株式会社タカチ電機工業

製品仕様変更のご案内

- 対象型番：DC3-10、DC3-15

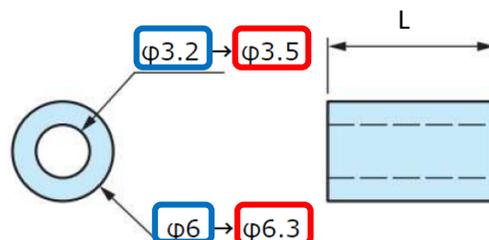
- 変更内容：製品サイズ・生産国の変更

従来品	変更品
製品内径	φ3.2	φ3.5
製品外径	φ6	φ6.3
生産国	日本	台湾

- 材質、色、UL94HBの変更はございません。
- 変更理由：供給価格の高騰により、製品の見直しを図る為となります。
- 変更時期：従来品の在庫が無くなり次第順次切り替えになります。
従来品の現在庫は弊社販売実績でおおよそ6ヶ月分になります。
今後の受注状況によっては終了時期が早まる場合がございますのでご了承下さい。
- 2022-2024総合カタログからの型番・価格の変更はございません。
